中国沿海港口航道图

改正通告

第32期(总第1139期)

2023年8月7日

附件:1)航道平面图

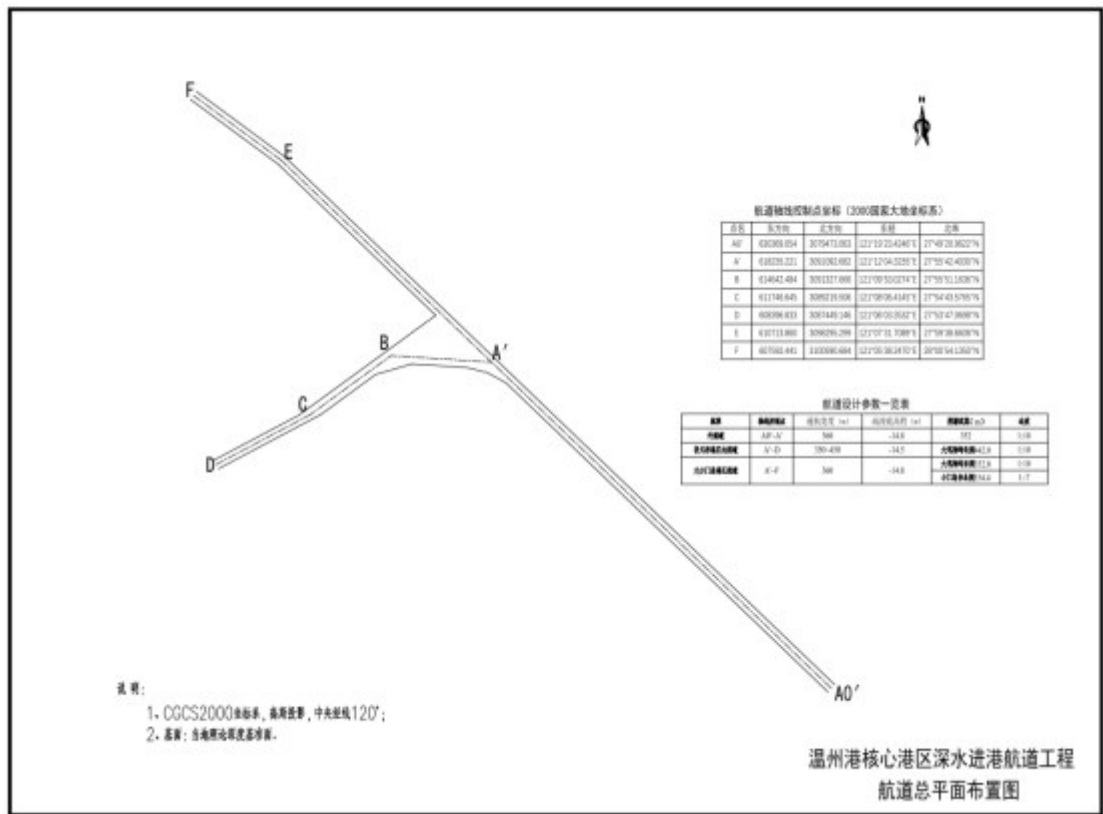
4)航道平面图和航道配套航标技术参数详见附件。
